ENQUETE PUBLIQUE

PROJET V'EOL COMMUNE DE VERRIERES (Aveyron)

AVIS EXPRIME : AVIS TRES DEFAVORABLE

Château de Cabrières

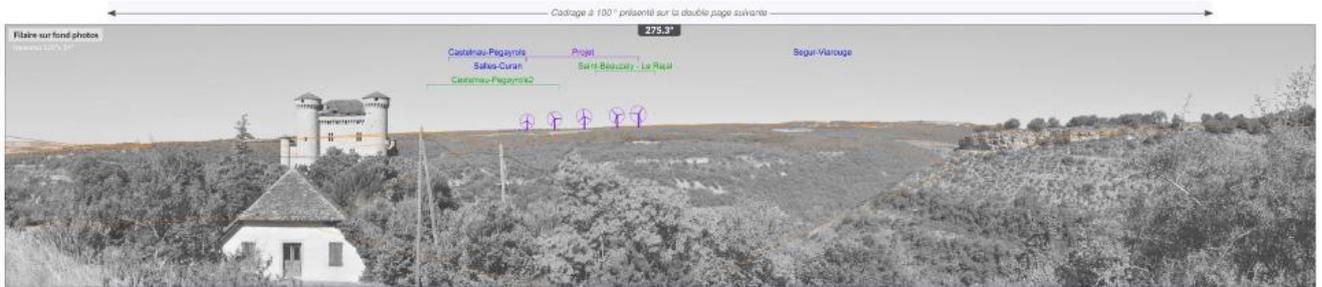
En outre, à l'exception de certains photomontages de l'aire d'étude rapprochée, **les photomontages présentés sont fortement floutés, avec éoliennes blanchâtres voire inexistantes.**

- **le château de Cabrières :**

Improprement appelé Cabières puis Carbières, ce qui ne témoigne pas d'une connaissance exceptionnelle de l'histoire du pays et de ce château où flotte la mémoire de la cantatrice Emma Calvé.

Paulhe

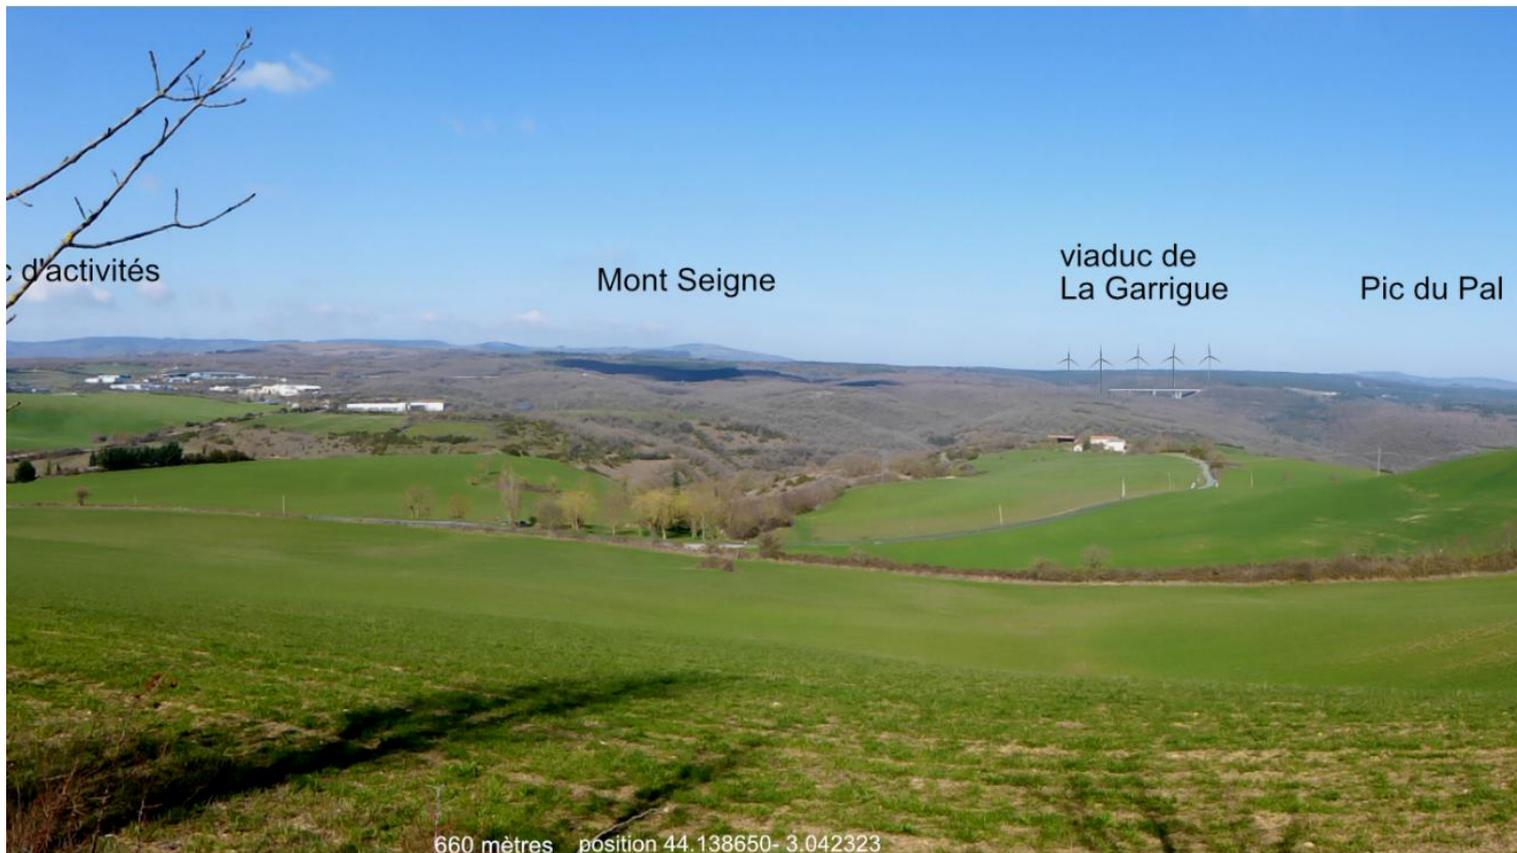
Le photomontage en vision plus rapprochée confirme le floutage :
